**AVIS RELATIF À LA PROTECTION
CONTRE LES EVENTUELS EFFETS NOCIFS ET NUISANCES
PROVOQUÉS PAR LES RAYONNEMENTS NON IONISANTS
GÉNÉRÉS PAR DES ANTENNES ÉMETTRICES STATIONNAIRES**

Commune : CHARLEROI - Exploitant : ORANGE

Référence exploitant : 071C1_4 / 30068C1_2 / 40068C1_2 / 50068C1_2

Rapport n° 2500 / 2023

Figure 1 : Vue en plan des lieux de séjour et des points de contrôle

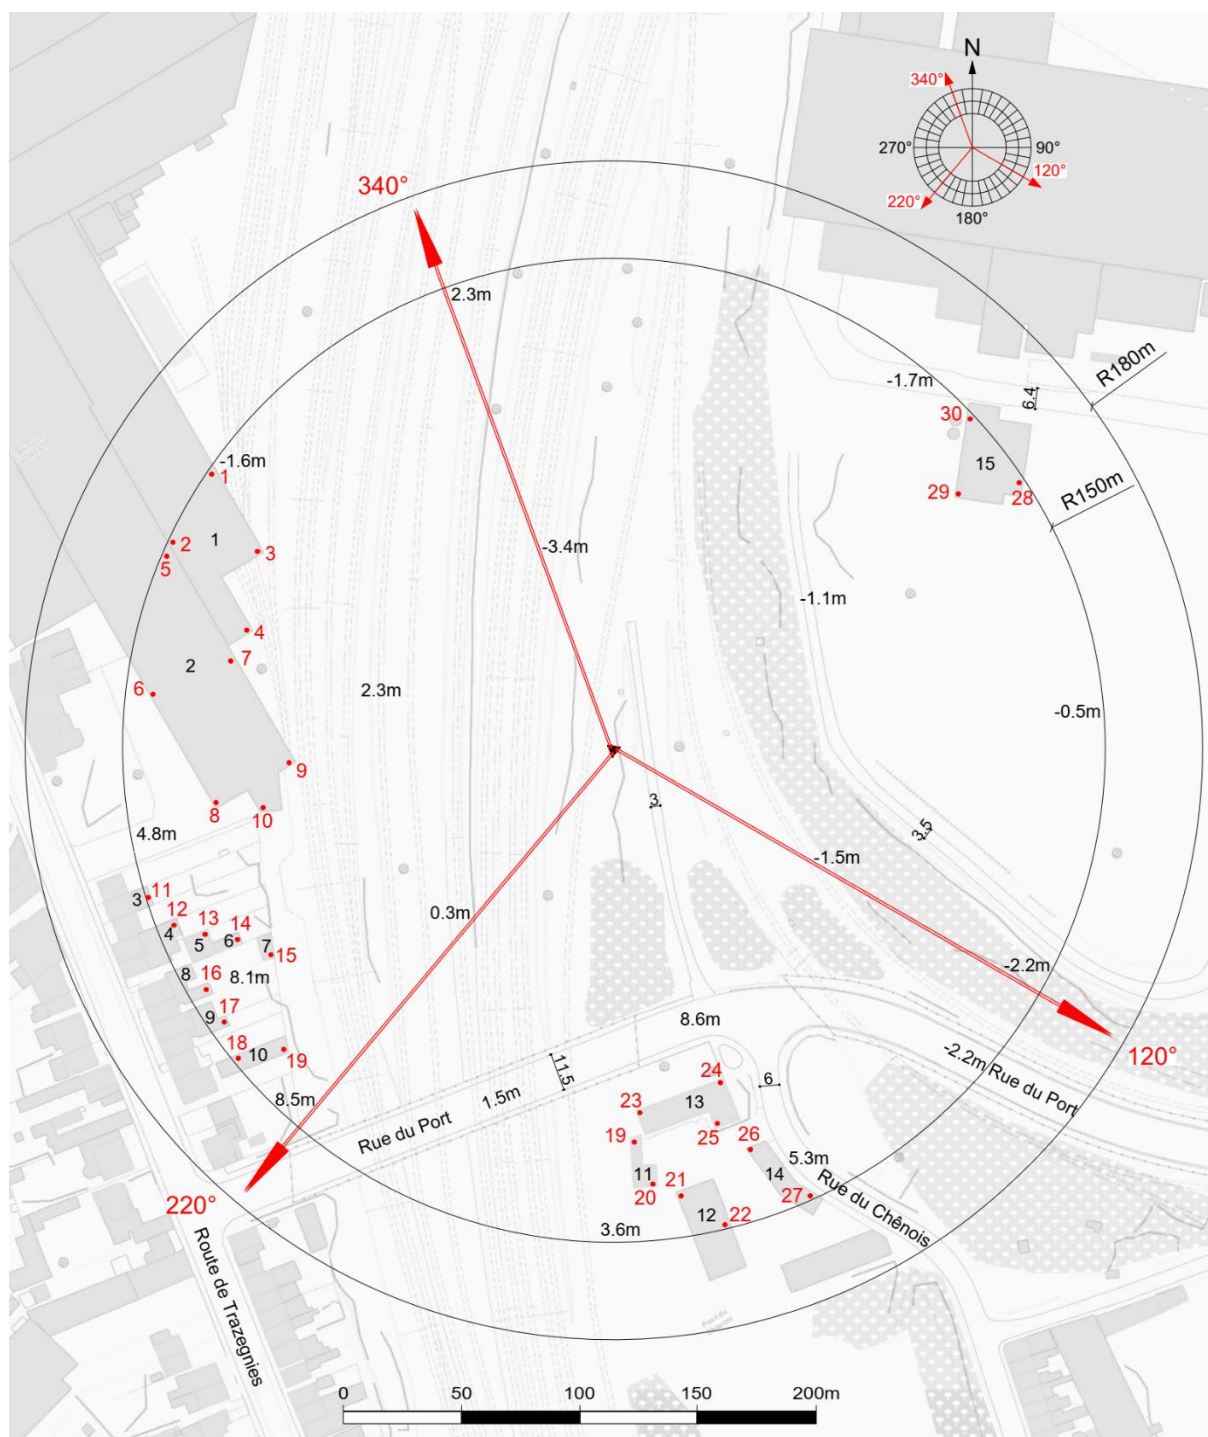
Les fréquences d'émission, la puissance rayonnée par chacune des antennes et leur gain permettent de déterminer le rayon de la zone à analyser. Tout dépassement de la limite par installation est exclu en dehors de cette zone. Le tableau 2 reprend les 35 LS² pour lesquels l'indice d'exposition est le plus élevé. Les différentes colonnes indiquent :

- le numéro du point de contrôle repris sur un des plans de la figure 1;
- le numéro du LS dans lequel se trouve le point de contrôle de la 1^{ère} colonne ;
- l'atténuation d'obstacle prise en compte pour le calcul de l'indice d'exposition dans le LS ;
- le résultat du calcul de l'indice d'exposition.

En ce qui concerne les antennes de l'installation mentionnées dans le tableau 1, la distance maximale à laquelle la limite pourrait être atteinte, à l'extérieur, est égale à 81,1 m. S'il n'y a pas de LS à une distance inférieure, les antennes respectent forcément la limite d'immission.

Dans le cas des LS situés à l'intérieur des bâtiments, une atténuation d'obstacle est prise en compte et il en résulte que la distance maximale à laquelle la limite pourrait être atteinte se réduit à 57,4 m.

Figure 2 : Vue en plan des installations d'antennes dans un rayon de 300 mètres autour de l'installation faisant l'objet de la demande d'avis

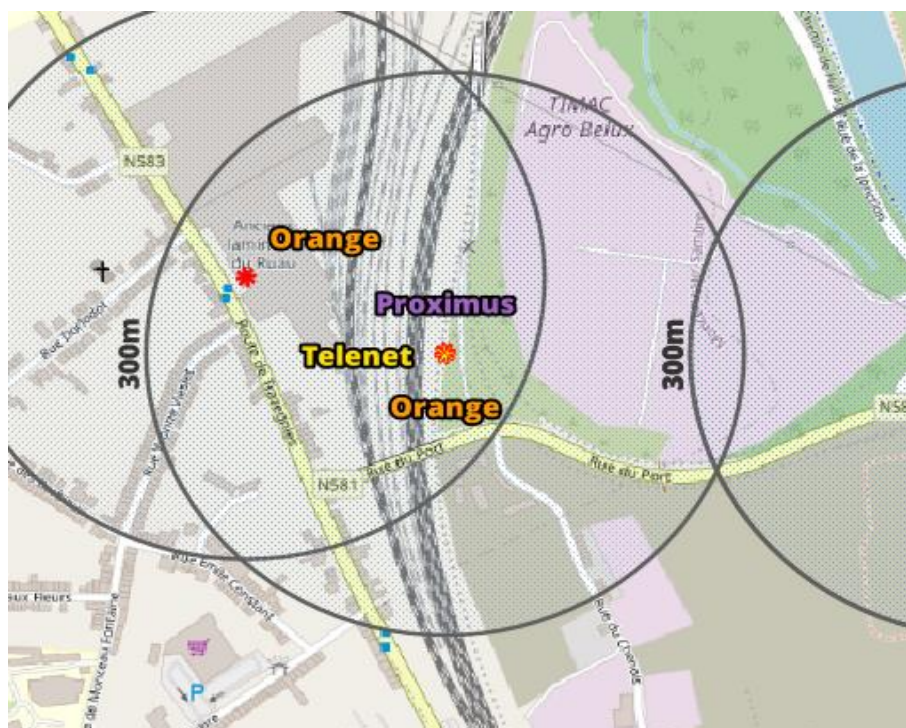
Le plan en projection verticale de la figure 2 indique la localisation des antennes actives éventuelles visées par le décret et situées dans un rayon de 300 mètres autour de l'installation référencée dans le paragraphe 2. Les données de localisation de ces antennes et les avis correspondant sont accessibles via le cadastre en ligne des antennes émettrices stationnaires⁶.

Compte tenu du nombre d'installations localisées dans la figure 2, il apparaît que l'intensité du rayonnement électromagnétique généré, dans les lieux de séjour situés à proximité de l'installation référencée dans le paragraphe 2, par l'ensemble des antennes émettrices stationnaires de l'ensemble des exploitants du même site d'antennes émettrices stationnaires respecte la limite fixée à l'article 4, § 2 du décret.
